CENTRE D'ATENCIÓ PRIMÀRIA (CAP)

C/ ANTONI GAUDÍ S/N. TORRELLES DE FOIX

DOCUMENT DE MILLORES QUANTIFICADES

A petició dels serveis tècnics de l'Ajuntament de Torrelles de Foix es realitza el present Document de Millores Quantificades, com a document extern al Projecte d'Execució segons instruccions rebudes en data octubre de 2025

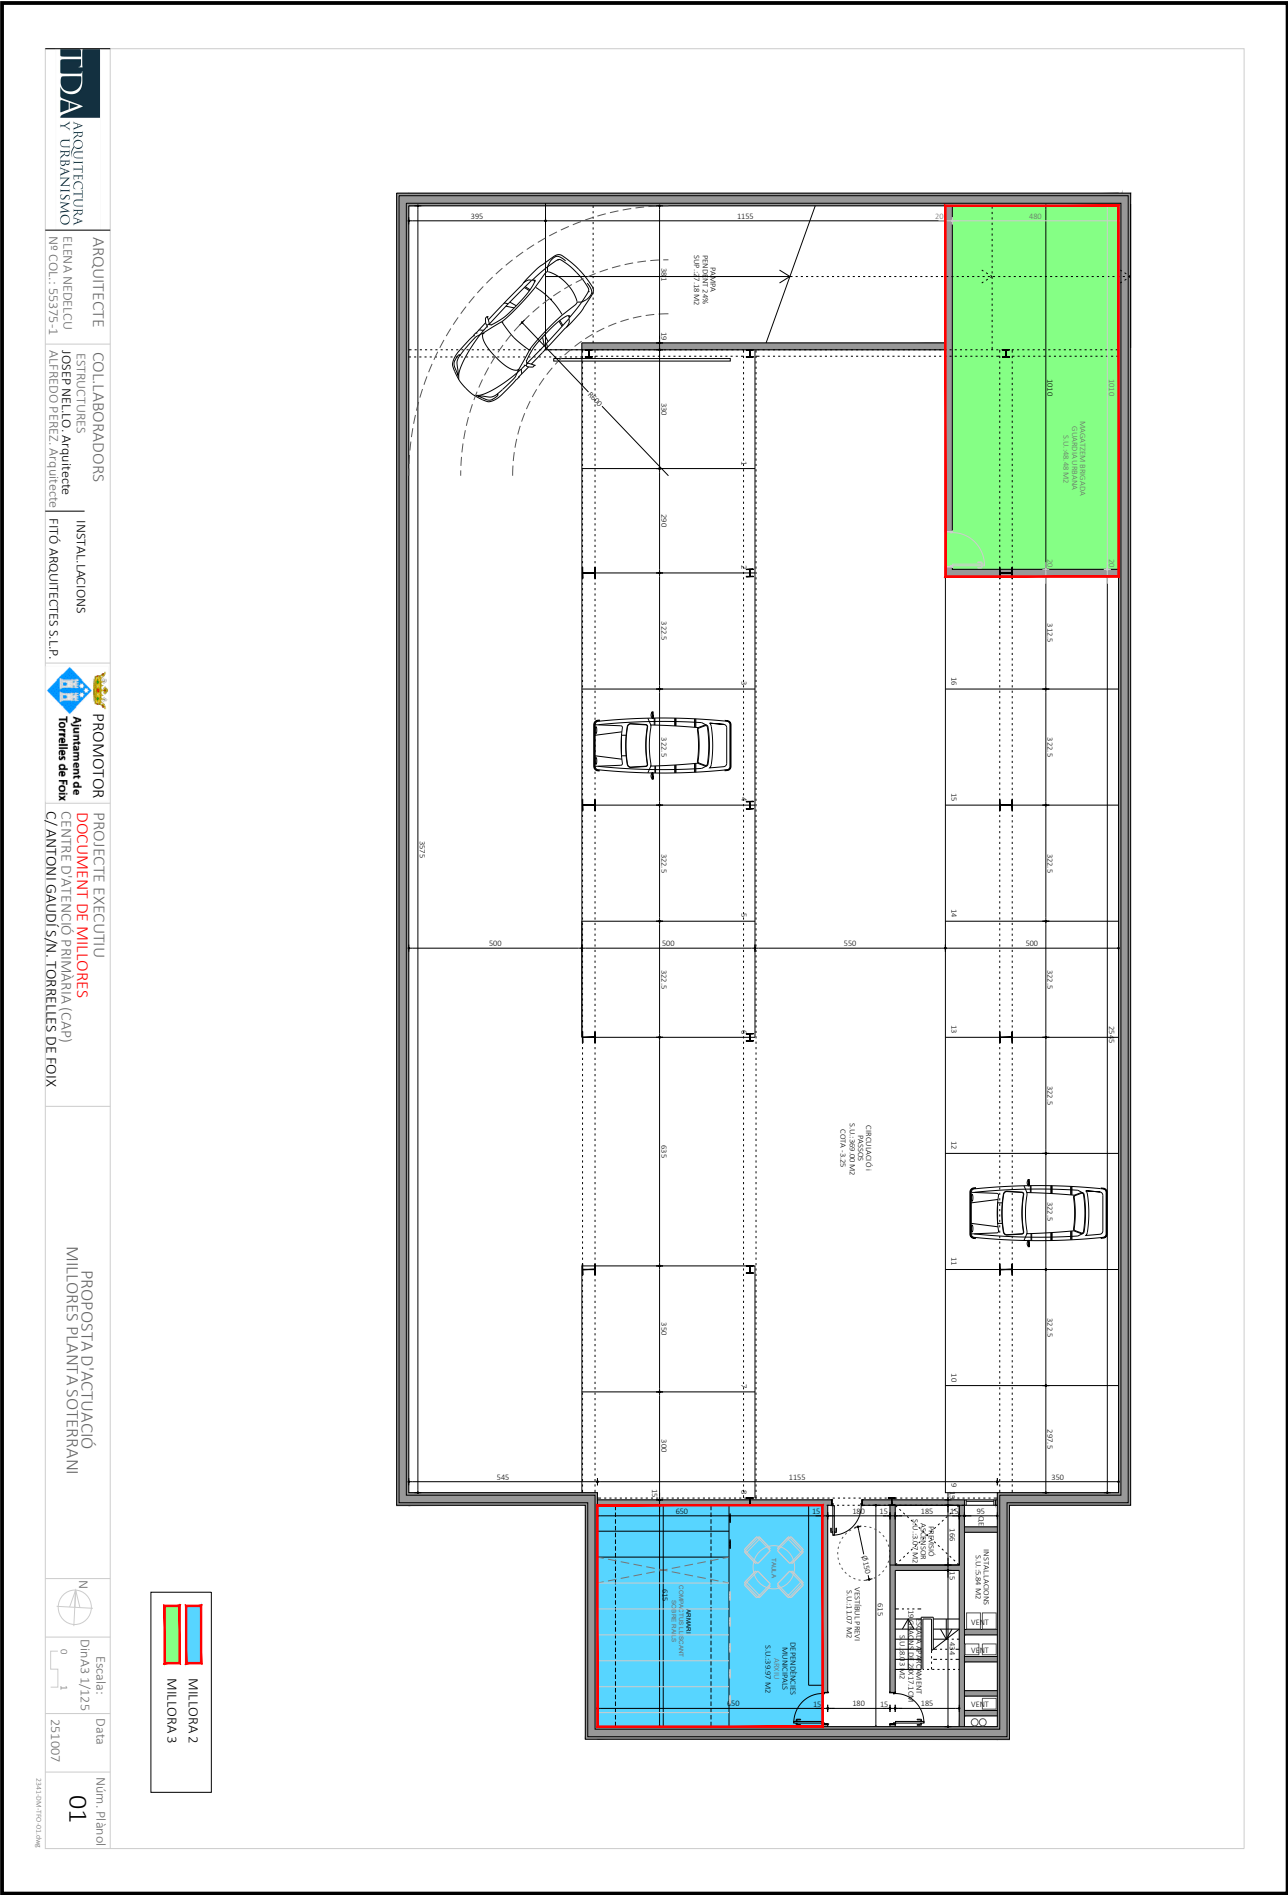
1.- Pavimentació amb Panot de l'espai sense urbanitzar de la cantonada Nord-est de la parcel·la, així com les obres necessàries per al subministrament i col·locació de 6 unitats d'arbres de tipologia igual als existents, ubicats al llarg de la façana posterior de l'edifici al carrer Antoni Gaudí.

2.- A l'espai destinat a arxiu de la planta soterrani, ubicar un espai de consulta amb una taula rodona, cadres i algun moble tipus prestàgeria. Subministrament d'armaris tipus arxivadors de format compacte que es puguin desplaçar per una guia i poder aprofitar al màxim l'espai.

3.- A l'aparcament de la planta soterrani, realitzar un tancament agafant 2 places d'aparcament i la zona sota la rampa del pàrquing, per ubicar-hi un petit magatzem de la brigada de la Guàrdia municipal. Obres necessàries per fer aquest tancament fins a sostre.

4.- Pavimentació de la zona on el projecte estipula "ESPAL SENSE ÚS DEFINIT" de la planta baixa. Paviment de ceràmica porcel·làtica de 60x60 cm.
